监 理 检 查 记 录 表

工程名称: 溧阳时代新能源一期 5.04MWp 分布式光伏电站项目

编号: 007

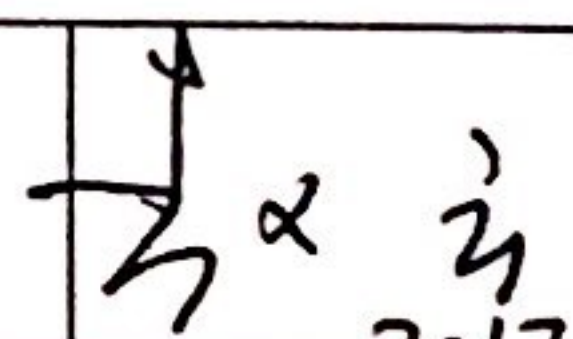
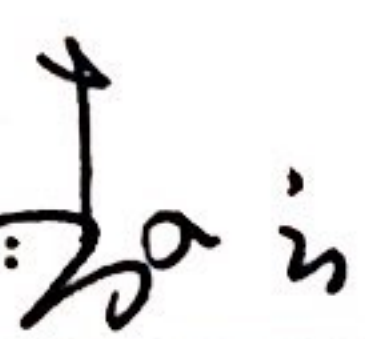
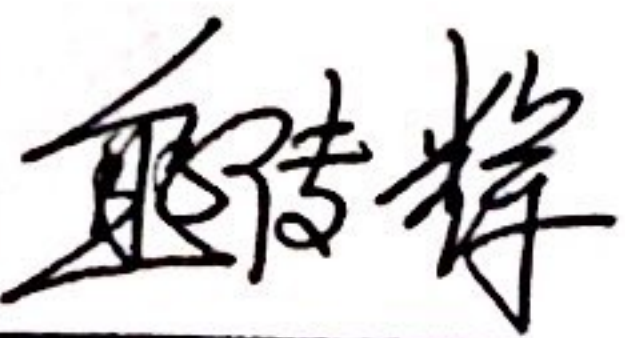
施工单位	江苏启安建设集团有限公司	监理单位	常州正衡电力工程监理有限公司
检查时间	2017 年 7 月 28 日	检查地点	1#车间屋面 B 区逆变器及汇流箱
检查类型	☐ 巡视 ☐ 定期 ☒ 专项		
施工及检查情况简述	对 1#车间屋面 B 区逆变器及汇流箱 35mm ² 低压电缆安装进行检查		
存在问题	1、个别逆变器的门未锁紧 2、个别逆变器及汇流箱内接线螺栓未拧紧		
整改要求	1、要求施工单位在逆变器及汇流箱安装电缆结束后, 逆变器及汇流箱的门要及时锁紧。 2、要求逆变器及汇流箱内所有接线螺栓必须拧紧, 并对设备内原有的接线螺栓进行检查, 保证设备内所有的螺栓都是拧紧的状态。		
检查人		施工项目部 签收人/日期	 2017.7.28
整改情况	已按要求完成整改。 整改负责人:  日期: 2017.7.28		
复查意见	经复查, 以上内容已符合整改要求。 整改 复查人:  日期: 2017.7.28
